Procedimento di Verifica di assoggettabilità a VIA ai sensi dell'art. 19 del  
D.Lgs. 152/2006 e ss. mm. e ii., relativa al progetto per la realizzazione di  
**IMPIANTO DI DIGESTIONE ANAEROBICA PER IL TRATTAMENTO  
DELLA FRAZIONE ORGANICA DEI RIFIUTI URBANI NEL  
COMUNE DI TERAMO**

**OSSERVAZIONI  
ALLO STUDIO PRELIMINARE AMBIENTALE  
ED ALLA DOCUMENTAZIONE ALLEGATA**

Immagine 1 e 2: Stralcio del vigente PRGR che mostra i requisiti di distanza per la tutela integrale specifica

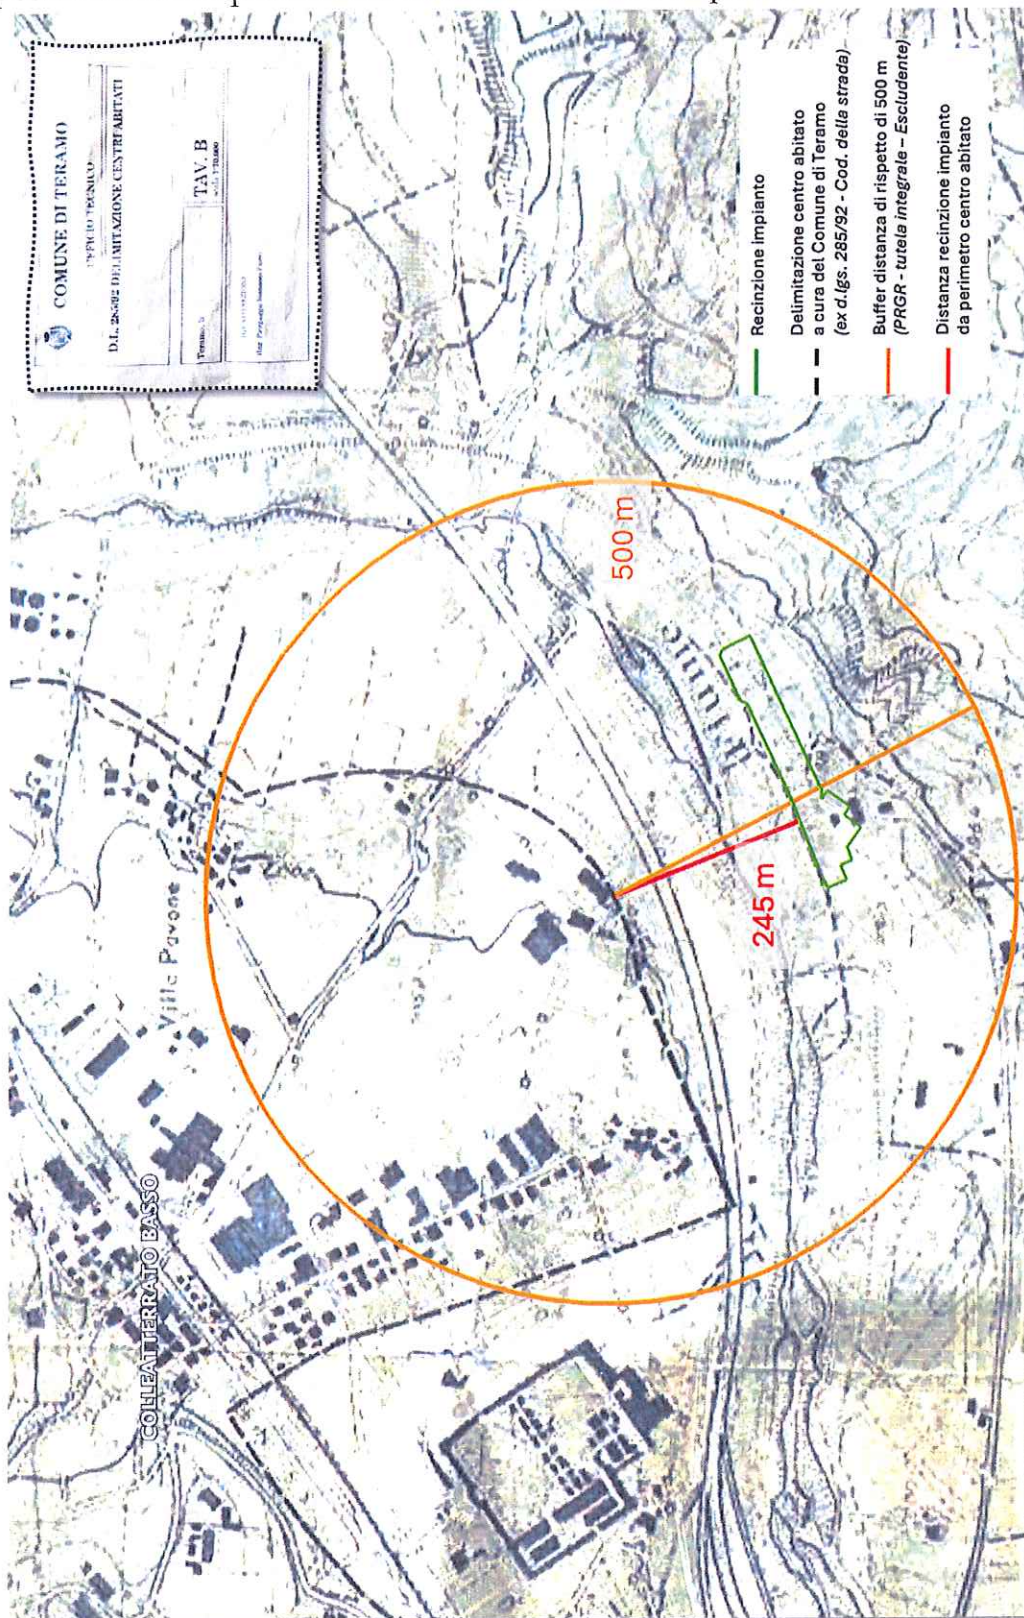
La distanza dell'impianto dal centro abitato è inferiore ai 500 metri. Questo è un fattore di tutela integrale specifica, come riportato a pag. 491 e seguenti del vigente Piano Regionale Gestione Rifiuti, di cui si riportano alcuni stralci.

Immagine 5: Geoportale del PRG comunale di Teramo con la classificazione delle aree interessate che mostra la distanza corretta tra la recinzione dell'impianto e il centro abitato

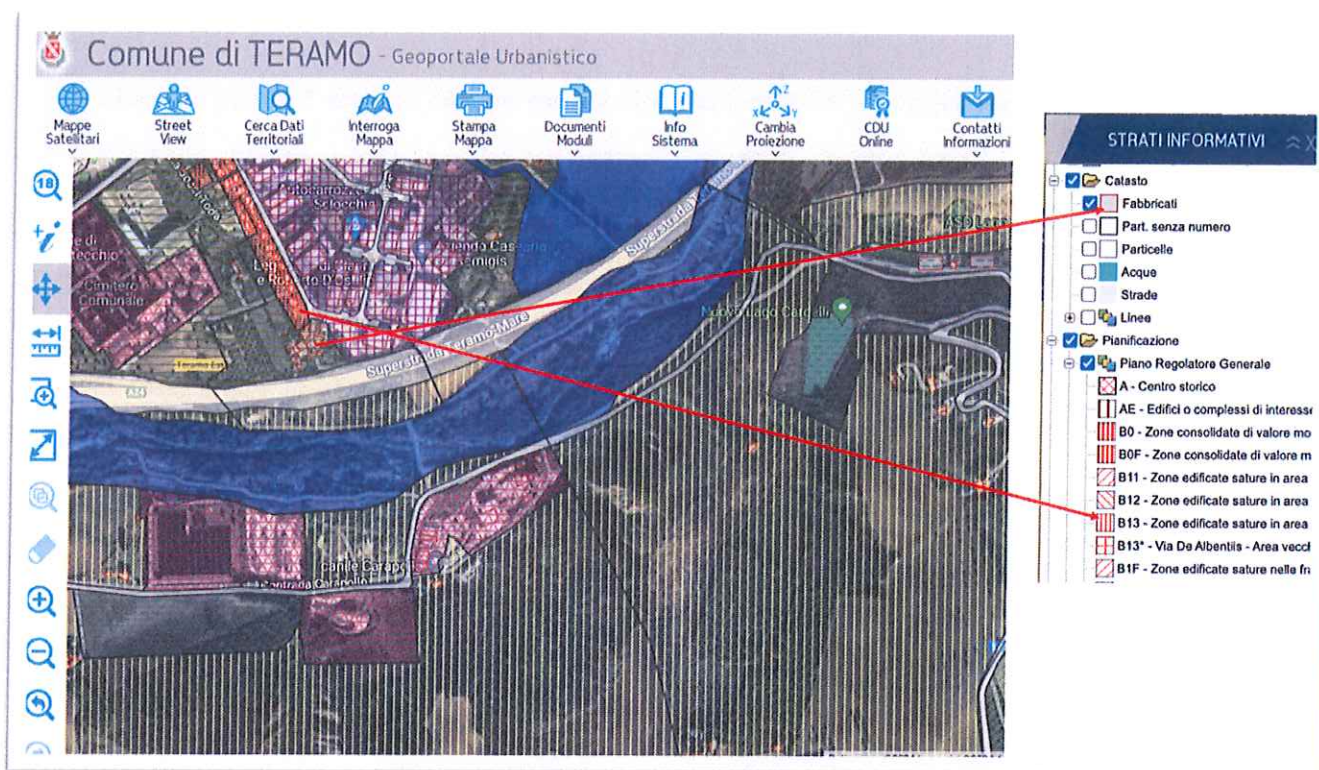
Infine, il mancato rispetto delle distanze è rilevabile anche utilizzando le stesse planimetrie utilizzate dalla proponente nello Studio Preliminare Ambientale trasmesso agli atti di istanza della VA, e in seguito in risposta ai chiarimenti trasmessi al DPC002 come sopra riportato. E' evidente come la recinzione disti molto meno di 500 m dallo spigolo delle abitazioni della zonizzazione B13 del PRG comunale.

Immagine 6: Immagine tratta da Google Earth che mostra la distanza corretta tra la recinzione dell'impianto e il centro abitato di Villa Pavone e il gruppo di case che si estende verso il Fiume Tordino.

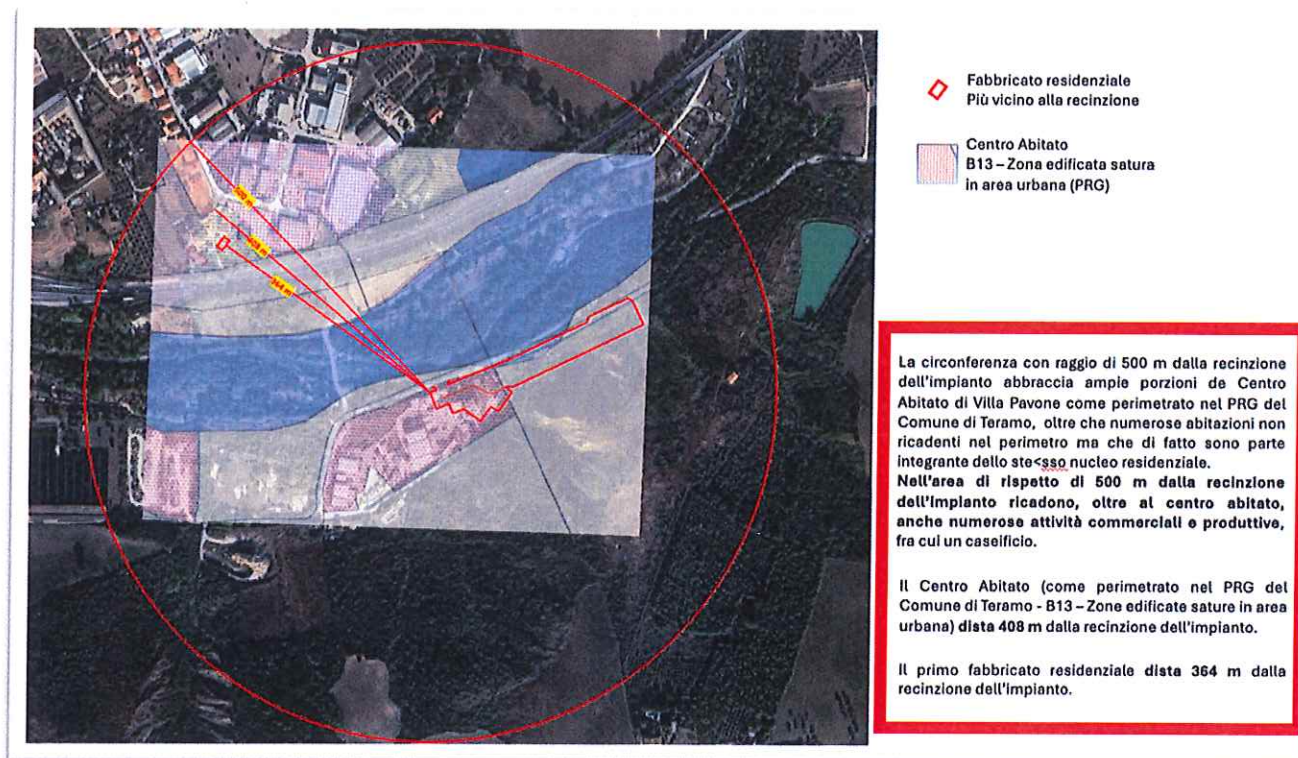
E' lo stesso proponente che a pagina 20 della relazione Studio Preliminare Ambientale (SPA) cita: "Il nucleo abitativo prossimo all'area di intervento è rappresentato da Villa Pavone che, nella sua propaggine sud-ovest, dista circa 400 m in linea d'aria dal sito" salvo poi correggere il tiro al periodo successivo dove afferma "Sono inoltre presenti alcune case sparse tra cui un fabbricato rurale ad oltre 350 metri in linea d'aria dal punto di emissione costituito dal biofiltro, nonché edifici residenziali a oltre 500 metri in linea d'aria sempre rispetto al biofiltro" e ancora in seguito, a pagina 22: "Nel corso dello sviluppo, all'interno del complesso della zona artigianale sono sorti alcuni edifici ad uso residenziale che, tuttavia, non rientrano nel raggio di 500m dal punto di posizionamento dell'impianto di biofiltrazione previsto."

Immagine 7: Stralcio del PRGR che mostra il vincolo escludente di distanza dai laghi

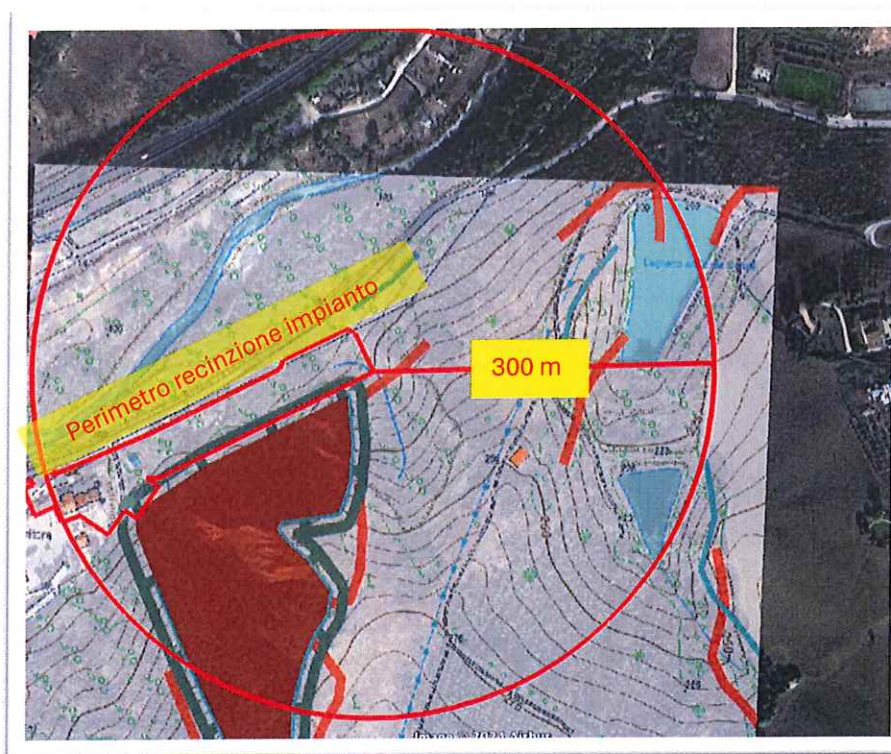
La distanza dell'impianto dai laghi è inferiore ai 300 metri. Questo è un fattore di tutela integrale specifica ed ESCLUDENTE. Si riporta uno stralcio del PRGR che reca il vincolo escludente di distanza dai laghi:

A sinistra (immagine 8) è mostrato come i bacini lacustri, benché artificiali, rientrino all'interno del buffer minimo di 300 m dalla recinzione di impianto (distanza fra recinzione impianto e sponda lago ca. 215 m.)

Immagine 11: Perimetro d'impianto ricadente in area del PRG comunale classificata "DF" (Demanio fluviale)

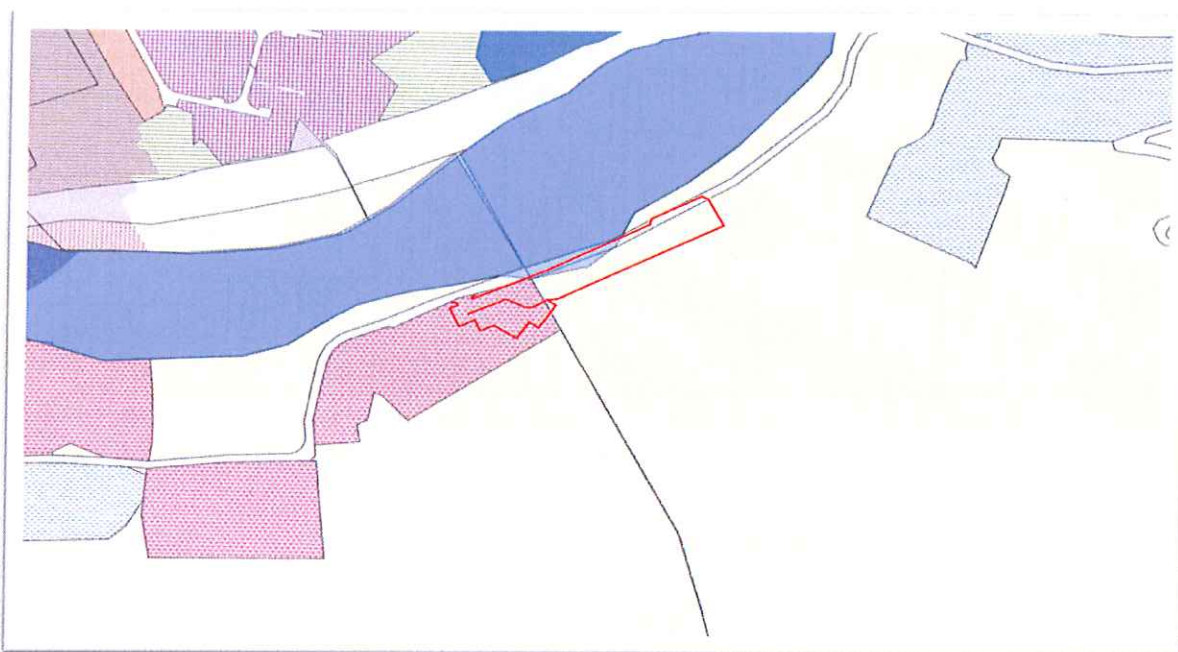
Il sito è direttamente confinante col Fiume Tordino, il che porta al mancato rispetto della fascia di protezione indicata nello stralcio del PRGR riportato. Tale vincolo è **ESCLUDENTE**. Si riportano di seguito anche uno stralcio della tavola ITR002 - elaborato grafico allegato all'istanza di VA, ed estratto catastale del foglio di mappa:

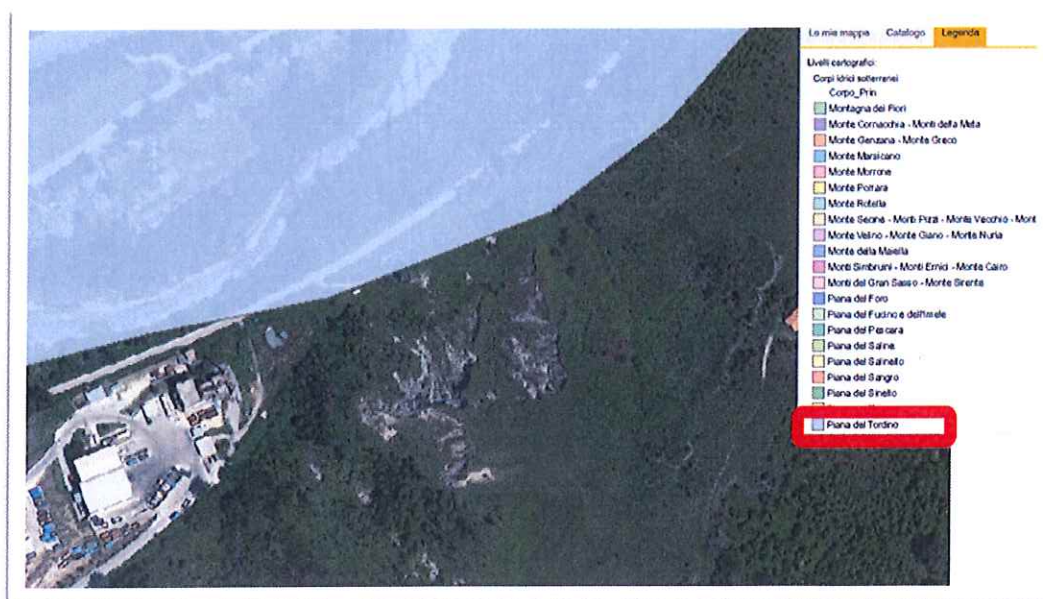
Il sito di intervento ricade in parte nell'area segnata con presenza di corpo idrico superficiale nel Geoportale Regione Abruzzo (immagine 14). Questo elemento deve destare altissima attenzione per via dei pericoli che comporta la gestione di un impianto di rifiuti umidi, per la gestione delle acque meteoriche e reflue in emissione potenzialmente inquinanti.

Immagine 15: Sovrapposizione Carta tecnica regionale 1:5000 con carta dei Rischi Autorità di Bacino

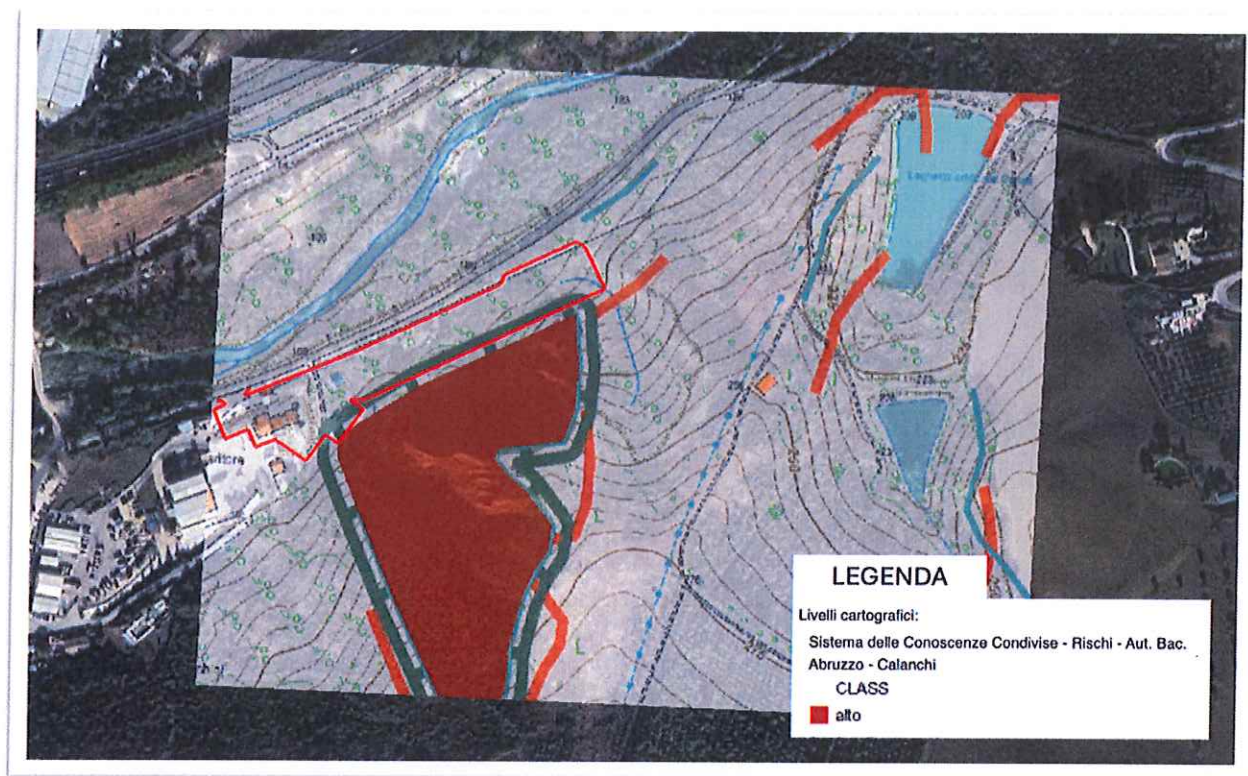
Il sito è posizionato direttamente sotto un calanco, e confinante con zone interessate da "Pericolosità da scarpate - Scarpate Fluviali", da "Calanchi - Processi Erosivi"

Immagine 17: Schermata dei vincoli legati pericoli come da Geoportale del Comune di Teramo

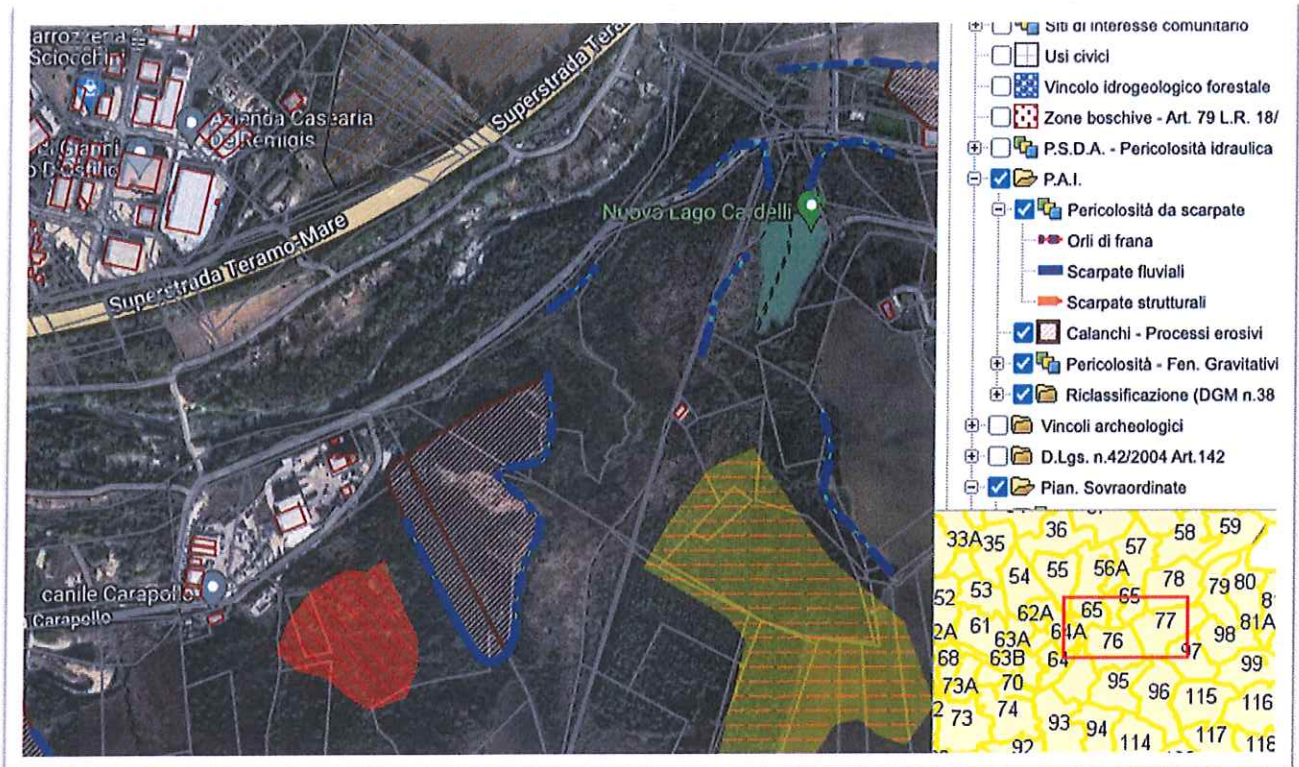
L'intervento propone, in sostanza, uno sbancamento della base del fronte calanchivo che andrebbe a indebolire fortemente la stabilità di tutto il versante. Sotto (immagine 14), immagini riprodotte per apposizione dei dati di progetto su Google Earth:

Immagine 18: Schermata degli areali di valore con retini individuati dal Geoportale Regione Abruzzo

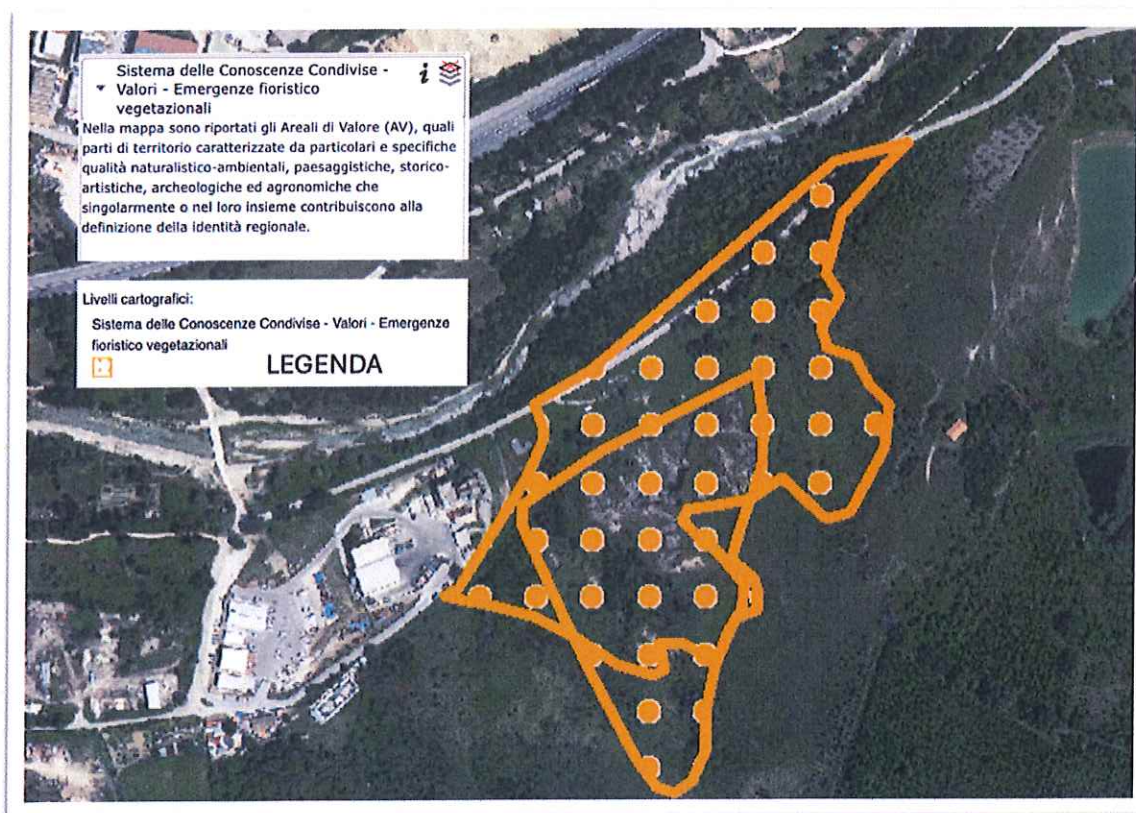
Tale area, rientrando nel “Sistema delle conoscenze – Valori” è individuata sulla cartografia del Geoportale regionale come “parte di territorio caratterizzata da particolari e specifiche qualità

naturalistico – ambientali, paesaggistiche [...] che singolarmente o nel loro insieme contribuiscono alla definizione della identità regionale.” E’ evidente che il calanco interessato dal progetto della proponente, dopo l’intervento, vedrebbe totalmente mutata la sua morfologia, e che lo stesso è parte della caratterizzazione del territorio teramano sottoposto a conservazione.

Immagine 19: Immagine tratta dal sito della Provincia di Teramo con la viabilità ciclabile in progetto

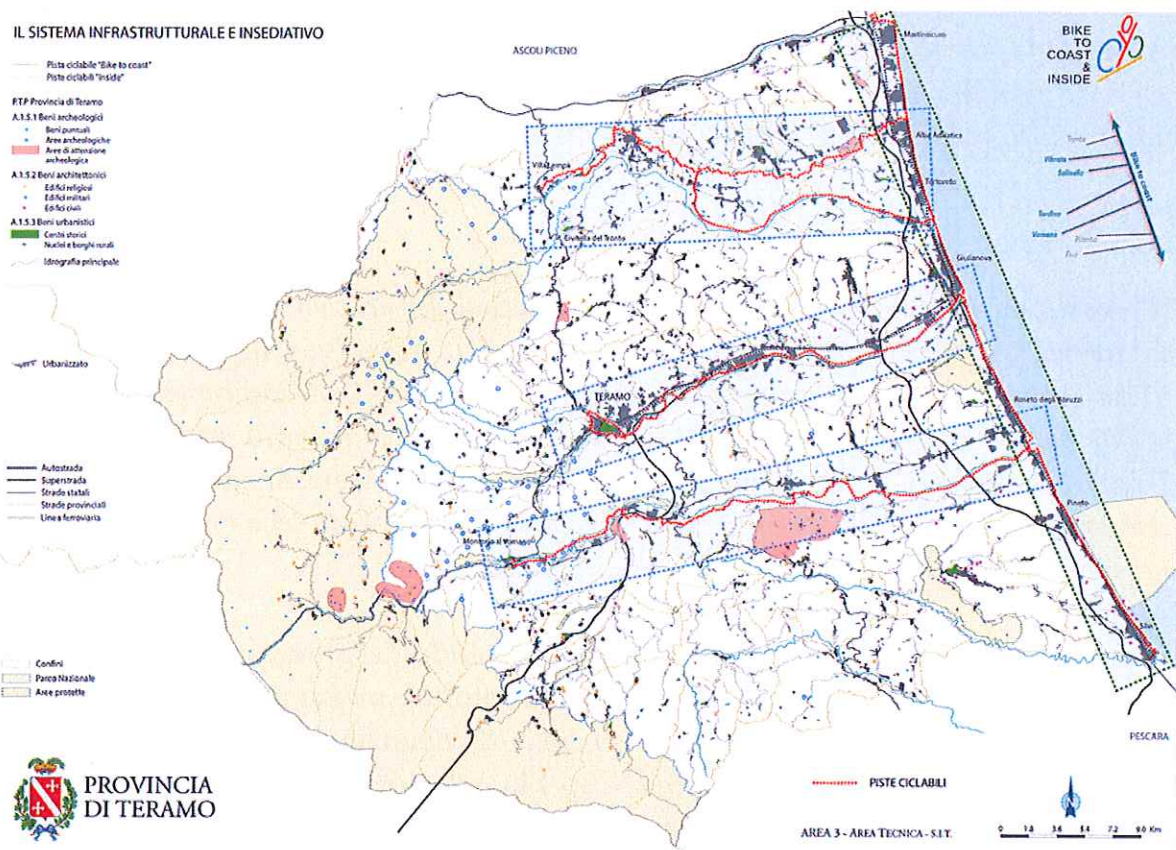
L’impianto proposto dalla Te.Am. potrebbe determinare ripercussioni negative sulla realizzazione e la possibilità di piena fruizione degli utenti di un’importante opera di valorizzazione del territorio, asse strategico di tutto il Piano provinciale. Il riferimento è alla pista ciclabile del Tordino con tragitto Teramo-Giulianova, che potrebbe subire pesanti interferenze con l’impianto in progetto per la realizzazione del biodigestore, per via dei molteplici e significativi impatti di tipo odorigeno, acustico, visivo e di viabilità .
